Názov stavby :	TECHNICKO – HYGIENICKÁ ÚDRŽBA ŽELEZNIČNÝCH KOĽAJOVÝCH VOZIDIEL PRE STREDISKO ZVOLEN		
Miesto stavby :	Neresnícká cesta 3396, Zvolen	Dátum	9.8.2023
Predmet :	Pokyn na uskutočnenie Zmeny SO 3504 Preložky a demontáže rozvodov NN a VO Preložka napájacieho vedenia budovy SPO	Číslo	Z-041

Vec: Návrh uskutočnenia Zmeny č. Z-041
SO 3504 Preložky a demontáže rozvodov NN a VO
Preložka napájacieho vedenia budovy SPO

Predmetom Zmeny je preložka jestvujúcich napájacích káblov od Transformovne ŽSR k budove ZSSK SPO, ktoré križujú stavenisko v žkm 0,300.

Riešenie v zmysle dokumentácie stupňa DRS

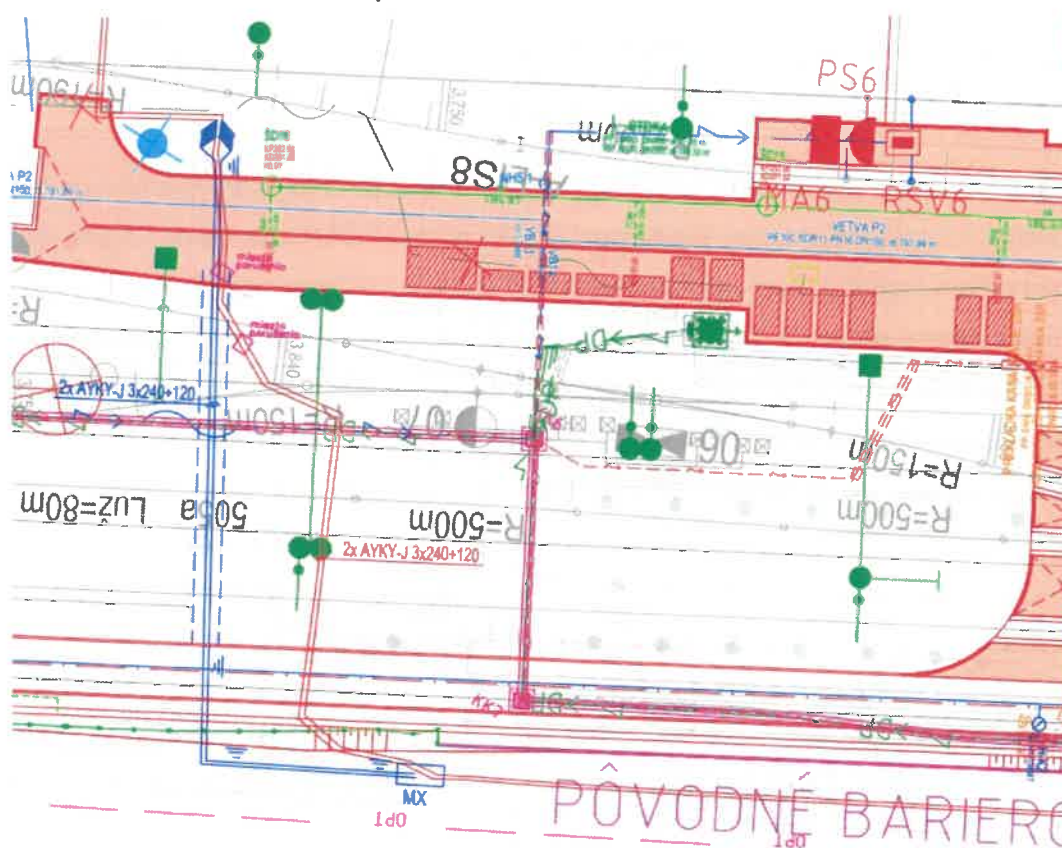
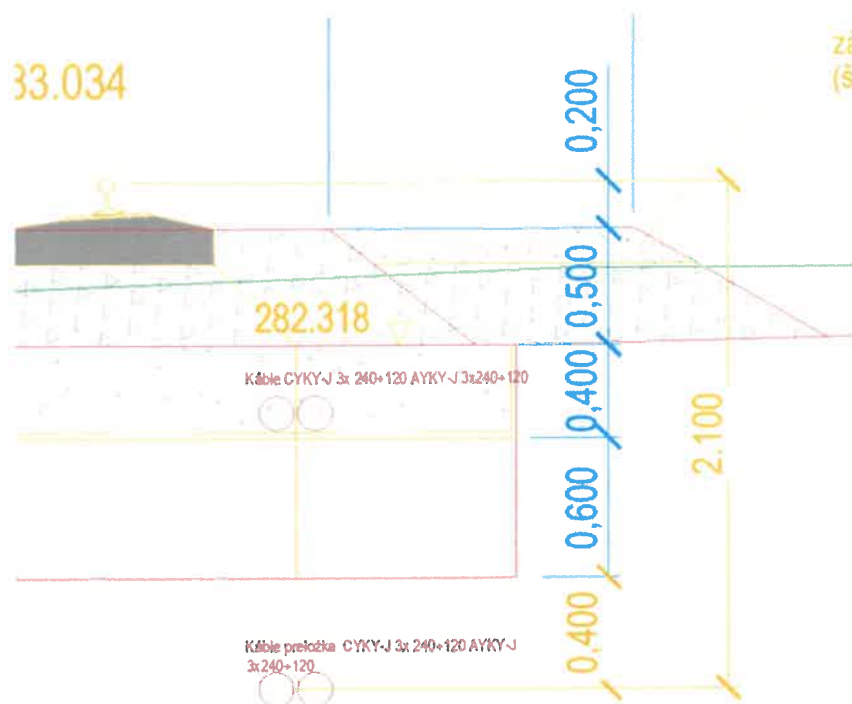
V priebehu výkopových prác dňa 15.4.2023 na SO 3203 Železničný spodok, boli nájdené jestvujúce káble CYKY-J 3x240+120, AYKY-J 3x240+120, ktoré napájajú budovu SPO ZSSK. Káblová trasa prechádza z transformovne ŽSR popod koľajisko ŽST. Zvolen os. st., kde následne v km cca 216,000 ŽSR (km 0,300 THU) križujú stavenisko v celej šírke až k jestvujúcemu sektorovému betónovému oplateniu. Za oplatením sa káblová trasa lomí a pokračuje v súbehu s horúcovodom a oplatením k budove SPO.

Dňa 17.4.2023 sa uskutočnilo miestne šetrenie, počas ktorého správca ŽSR Sekcia EE nariadil prekládku káblov a nutnosť tieto káble ochrániť podľa predpisu ŽSR TS 4.

376. Minimálna zvislá vzdialenosť vrchnej časti chráničky od najnižšej polohy (okraja) pláne železničného spodku je 1,50 m (resp. minimálne 2,10 m od hornej plochy podvalu), pričom sa musí rešpektovať väčšia zvislá vzdialenosť z týchto dvoch podmienok.

Na základe zistenej kolízie a výsledkov miestnych šetrení na úrovni Zhotoviteľa a Správcu zariadení, bola Generálnym projektantom spracovaná dokumentácia SO 3504 Preložky a demontáže rozvodov NN a VO doplnok č. 1.

Predmetné káble je potrebné preložiť v celej šírke staveniska THU, v zmysle navrhovaného technického riešenia projektanta. Podľa požiadavky správcu ŽSR križovanie káblov má byť v čo najmenšom rozsahu. Jestvujúce káble AYKY 3x240+120 je potrebné prerušiť. Následne sa v zmysle návrhu projektanta uložia nové káble zodpovedajúcej dimenzie (dĺžka cca 2x77 m), ktoré budú na jednej strane zaspojované. Druhá strana pri bariérovom oplotení bude ukončená v svorkovnicovej skrinke MX, do ktorej budú zapojené aj jestvujúce káble od budovy SPO (Požiadavka Objednávateľa). Svorkovnicová skrinka slúži na zjednodušenie možnosti výhľadového alternatívneho pripojenia budovy SPO z Transformovne THU.
